Dodatek č. 7 ke Smlouvě o dílo

Revitalizace objektu Vrbenského kasáren, evidenční číslo 26800017

ZMĚNOVÝ LIST				60
Doplnění SDK konstrukcí - oprava				
Stavba:	Vybudování přírodovědecké expozice a návštěvnického centra pro inovativní prezentaci přírodního dědictví Muzea východních Čech v Hradci Králové, Centrální krajský depozitář – SP			
Část stavby a stavební objekt:	A.1: Prostory pro kulturní a kreativní centrum, A.2: Prostory pro expozici muzea, A.4: Neuznatelné náklady			
Předkládá:	Společnost GEOSAN GROUP		Datum:	
Odesláno / předáno:	Přílohy / počet listů			
poštou		1) Položkový rozpočet změny	5	listů
e-mallem		2) Projektové podklady	7	listů, výkresů
osobně		3) Fotodokumentace	0	listů
1 Technický popis změny:

Vybudování přírodovědecké expozice a návštěvnického centra pro inovativní prezentaci přírodního dědictví Muzea východních Čech v Hradci Králové, Centrální krajský depozitář - SP

Posunutí teplotních čidel č.m. 1.24b, 2.26b a 3.24a

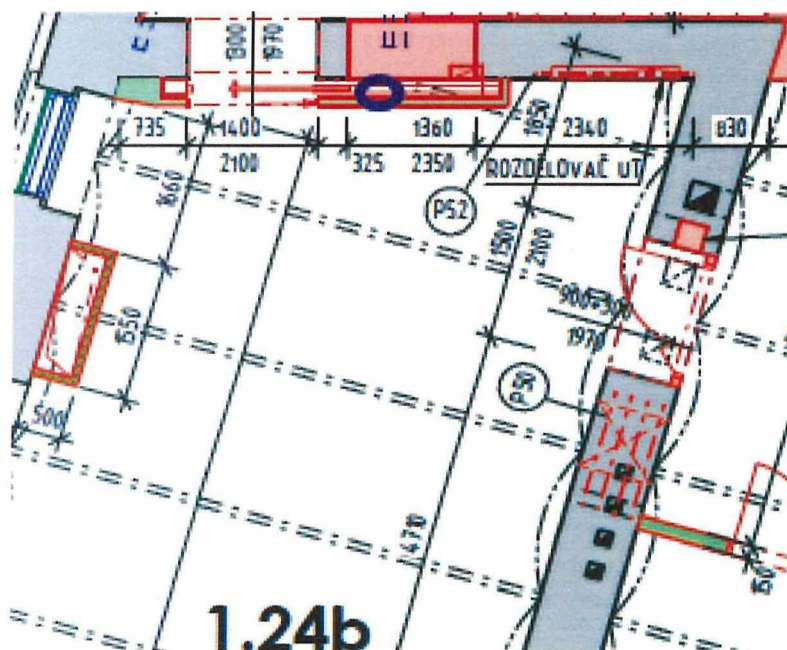
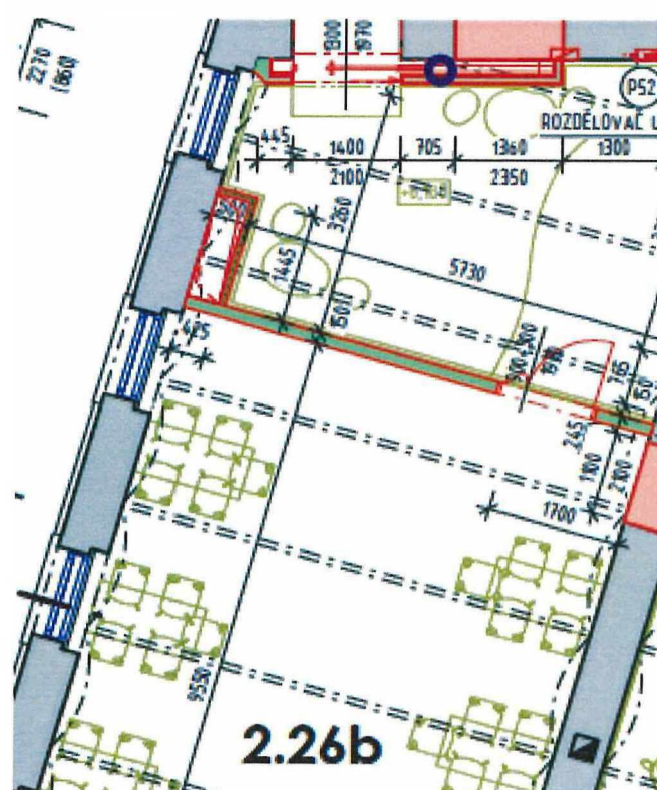
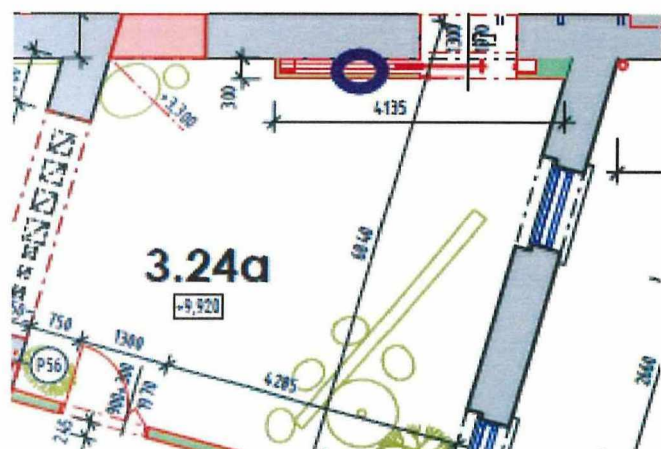
Posunutí teplotních čidel - vyvoláno zkušebním provozem, kdy bylo zjištěno, že v případě otevření posuvných dveří dochází k zakrytí čidel dveřním křídlem a čidlo neplní svou funkci. Z tohoto důvodu došlo k přesunu teplotních čidel mimo pozici otevřených dveří.

Posunutí teplotních čidel č.m. 1.24b, 2.26b a 3.24a

B Připojení kabelů pro ovládání klapek v GHZ

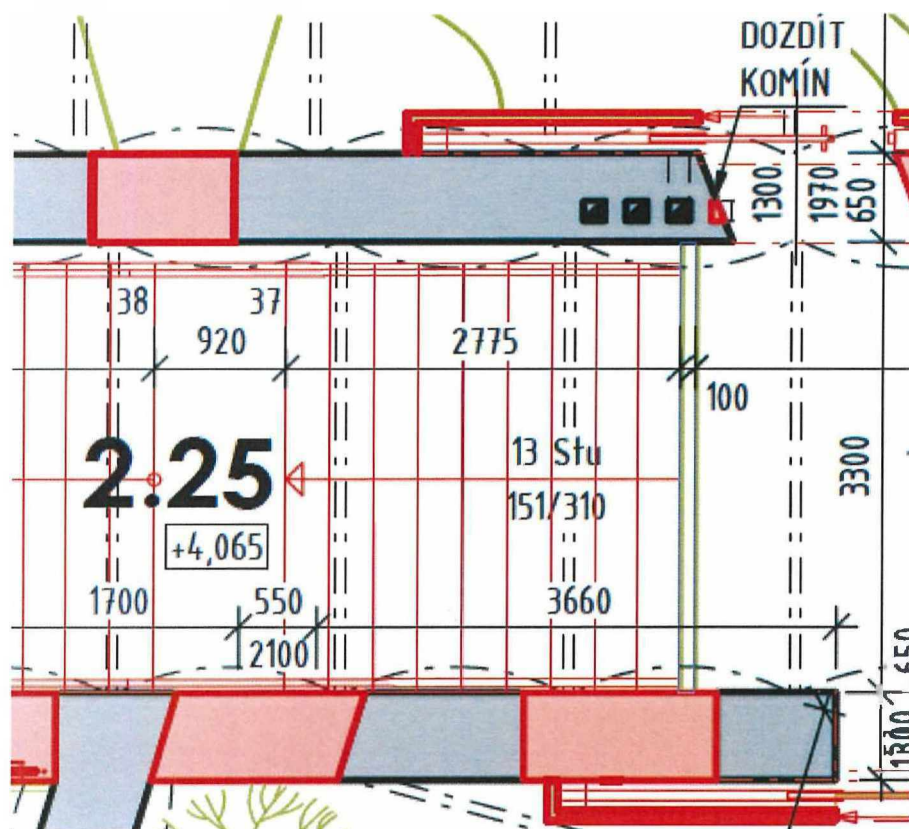
- B) Připojení kabelů pro ovládání klapek v GHZ - při koordinační funkční zkoušce HZS bylo zjištěno, že požární klapky v dané místnosti jsou dle PD zavírané signálem EPS, což je v případě vypuštění hasiva GHZ pozdě. Z tohoto důvodu by mohlo před uzavřením požární klapky dojít k vniknutí hasiva skrz požární klapky do rozvodu potrubí VZT. Požární klapky jsou dle nového návrhu řešení napojeny na signál z GHZ a EPS.

C Dodávka zábradlí m.č. 2.25
D.1.1.b.2.07. PUDORYS 2.NP - NS
vzor Z1.12

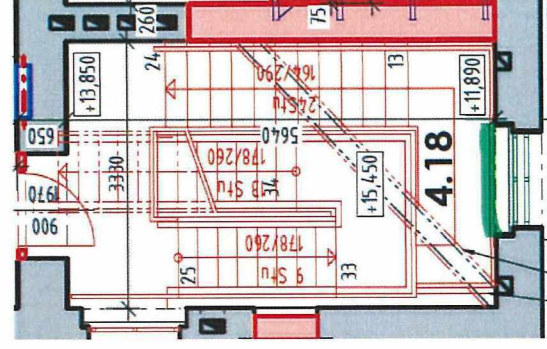
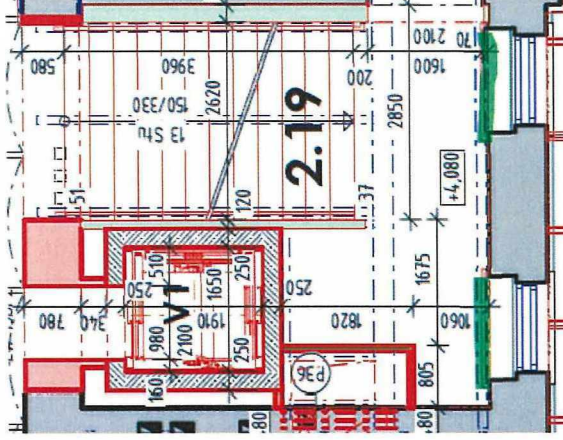
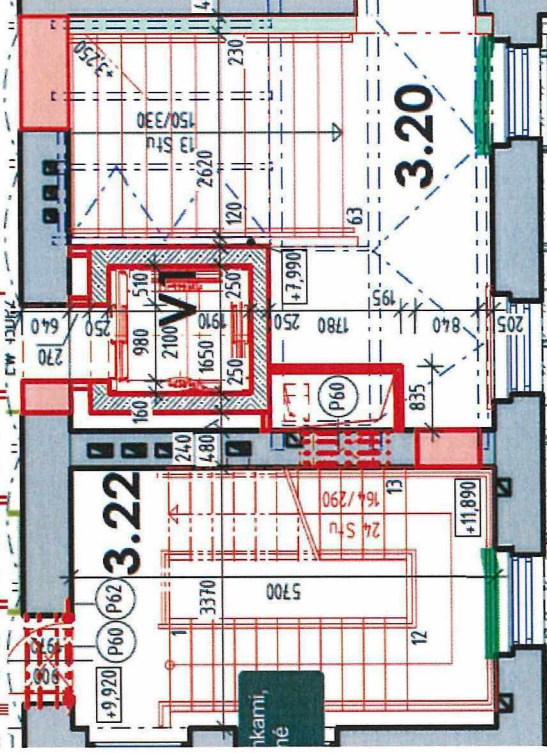
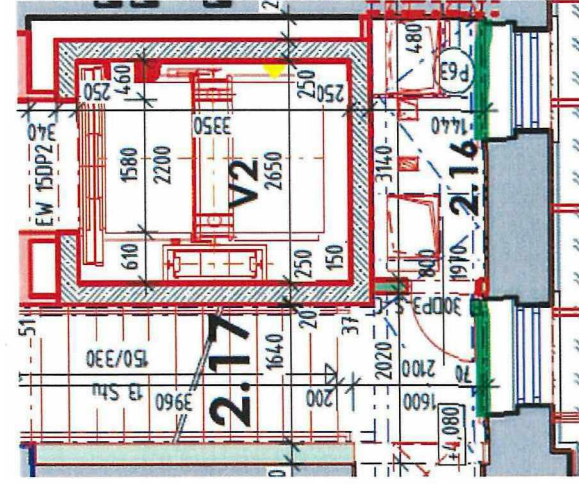
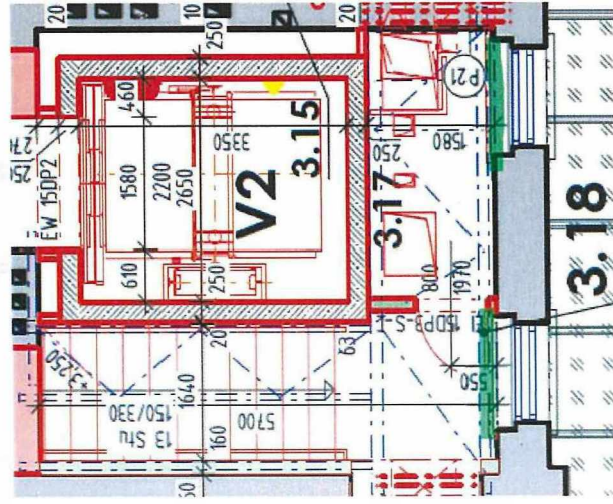
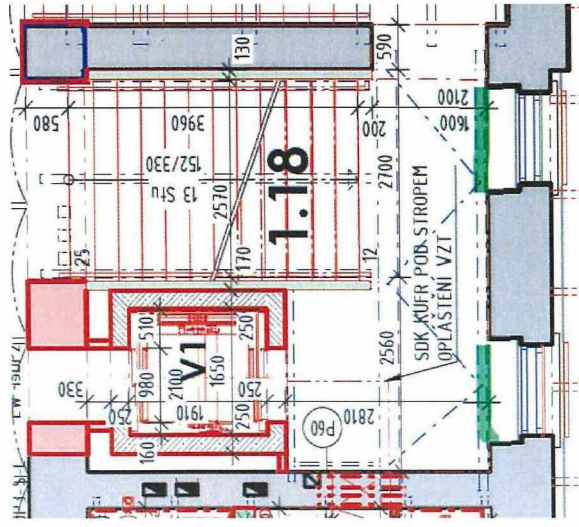
- C) Doplnění zábradlí chodba č.m. 2.24 - při kontrolní prohlídce stavebního úřadu bylo zjištěno, že schodiště na chodbě není zabezpečeno proti pádu. Z tohoto důvodu požaduje stavební úřad doplnit zábradlí.

- D) Doplnění madla interiérového zábradlí - při kontrolní prohlídce stavebního úřadu bylo v místě podest schodiště u oken zjištěno, že okenní otvor není zabezpečen proti pádu. Z tohoto důvodu požaduje stavební úřad doplnit zábradlí.

G Hliníkové schodiště

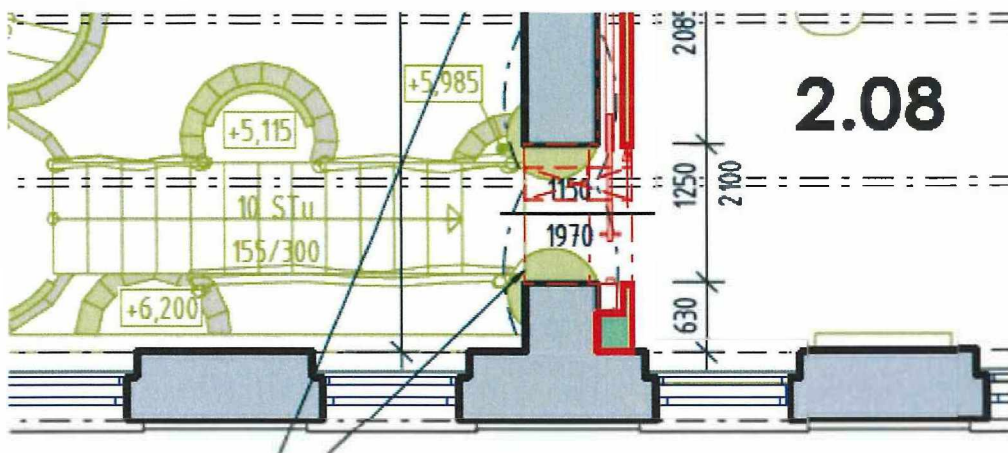
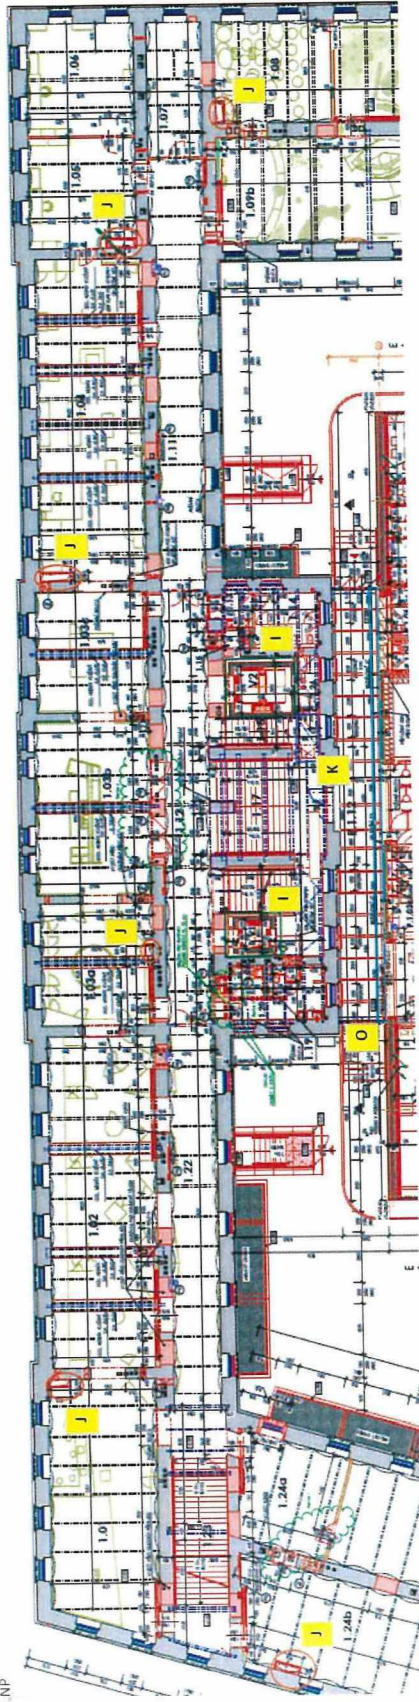
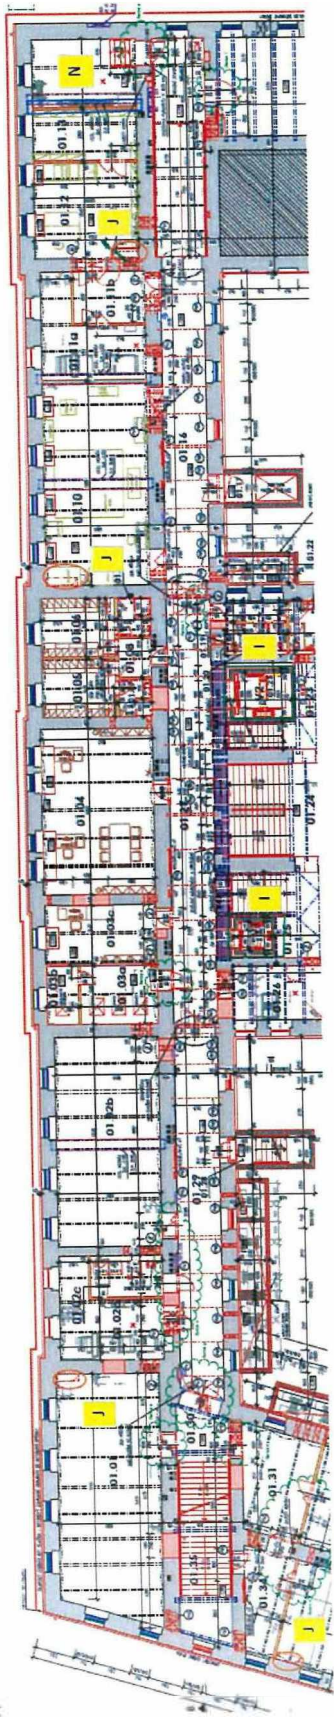
- F) Doplnění boxů na vývody instalací pro barový pult - při kontrolní prohlídce KHS byl vznesen požadavek na zakrytí vývodů pro barový pult.
- G) Hliníkové schodiště expozice (m.č. 2.08) - při koordinační funkční zkoušce HZS bylo zjištěno, že v případě požáru není dodrženo PRŘ, které řeší únik osob z č.m. 1.09b po schodišti do č.m.2.08 (v obou směrech jak požaduje PRŘ), které je dodávkou Expozic.
